SERVICE INFO – INA 0085

Različite izvedbe remenice klizača

za Otto i Diesel motore u sklopu nosača kataloškog broja 534 0243 10

Kataloški broj: 534 0243 10

Slika 1: Sklop nosača - kataloški broj 534 0243 10

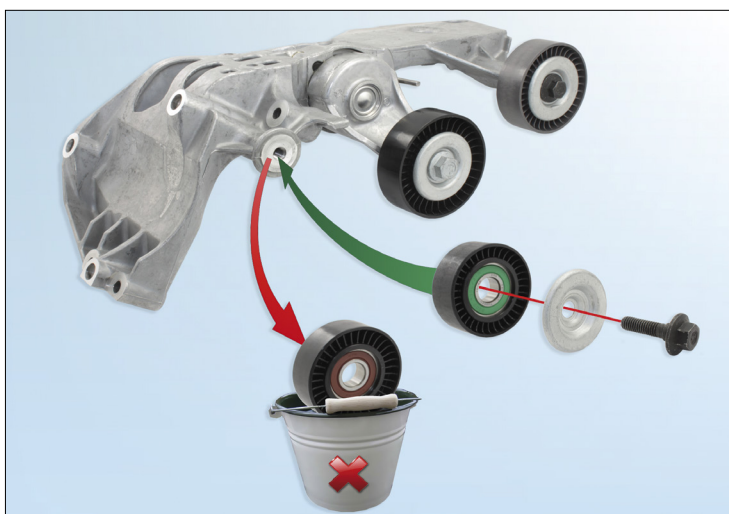
Novi sklop nosača zateznih i kliznih remenica gore navedenog kataloškog broja pripremljen je za ugradnju na benzinske motore.

Kako bi se predmetni nosač mogao ugraditi na gore navedene diesel motore, remenica klizača kataloškog broja 532 0404 30 mora se zamijeniti remenicom kataloškog broja 532 0406 30 (slika 1, remenica sa krajnje lijeve strane nosača).

Remenica klizača za diesel motore ne isporučuje se uz sklop nosača kataloškog broja 534 0243 10, već se mora naučiti posebno.

Prije ugradnje novog sklopa nosača na motor vozila, obvezno provjerite izvedbu predmetne remenice klizača!

Slika 2: Remenica klizača 532 0404 30 za benzinske motore (lijevo) i remenica klizača 532 0406 30 za diesel motore (desno).

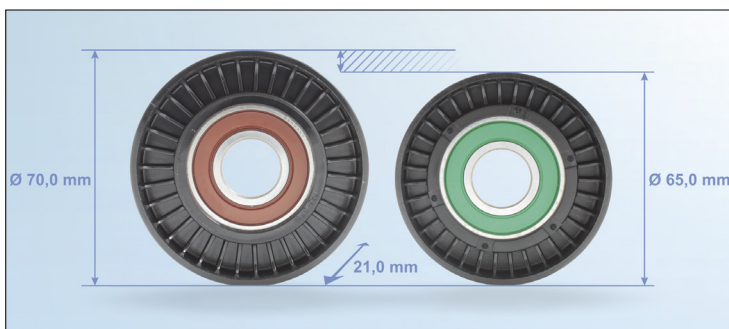
Promjer remenica koje se koriste kod diesel motora (kataloški broj 532 0406 30) manji je od promjera remenica za benzinske motore ((kataloški broj 532 0404 30) slika 2).

Ostala obilježja poput boje brtvenih prstenova ne utječu na ispravnost odnosno funkciju remenice i mogu varirati.
